3.0基站产品测试 - 错误 #4777

[3.0产品测试]3.1.4基站配置 0D14G0U 的特殊时隙配置，srs资源信道图显示有误

- 文件 20260131-102719.jpg 已添加

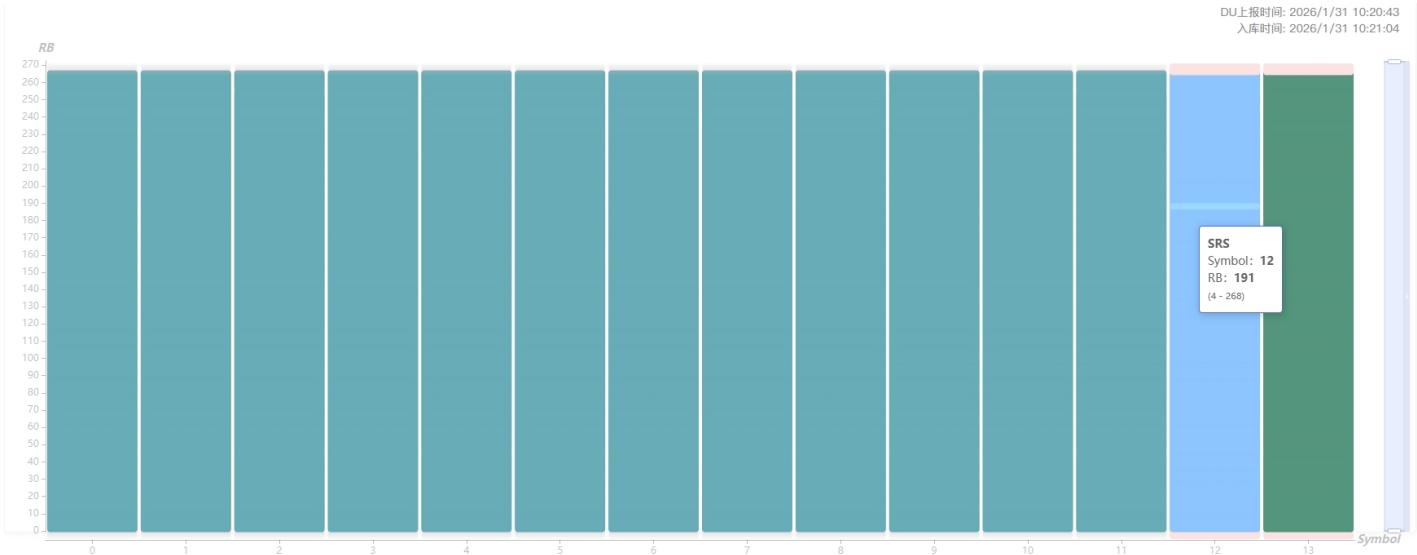
基站配置 0D14G0U 的特殊时隙配置时，srs应该为slot 9 的sym 12的位置，应当为蓝色且标注为srs，目前是灰色。需改正

与泽庆沟通灰色为数据未上报资源块信息导致，需要DU确认。

网管同事反馈网管不控制此信道显示，疑似DU上报异常，需DU同事确认信道上报的处理。可酌情考虑增加SRS显示

如果slot配置0 : 14 : 0 , srs资源从slot移到slot 9得sym13。DU上报不对，已修复。
